改善箇所説明図

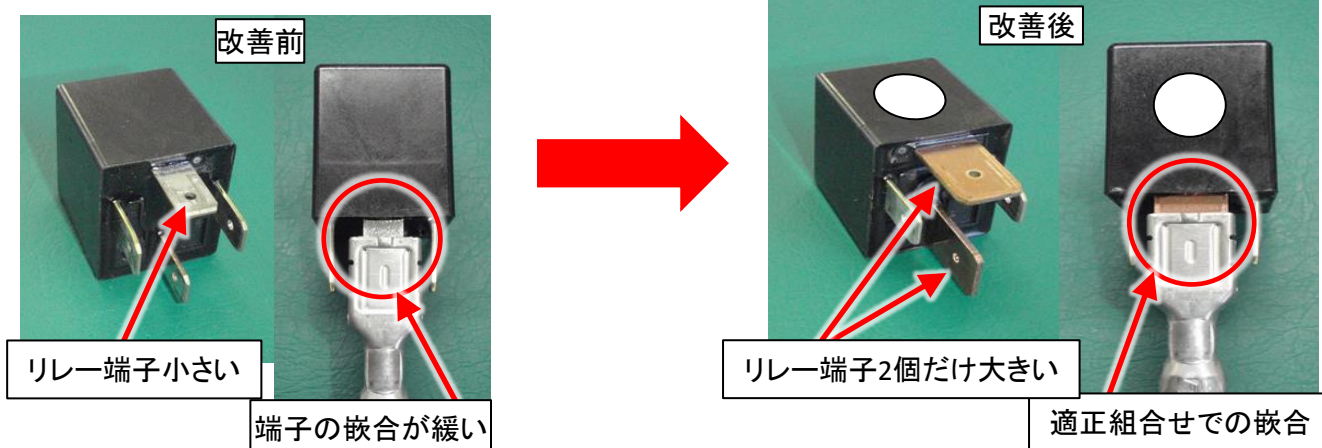
ロード・ローラの電気回路において、電源リレーの選定が不適切なため、リレーとリレーホルダの嵌合力が不足している。そのため、走行時等の振動によりリレーとリレーホルダの嵌合が甘くなり、一時的に電源供給がたたれてフェールセーフが働き、エンジン出力が制限され、最悪の場合、リレーがホルダから外れて電源が供給されず、エンジンが停止して再始動出来なくなるおそれがある。

全車両、電源リレー（3個）を対策品に交換する。

識別：対策品のリレー本体には白の識別マークあり外観で識別可能。
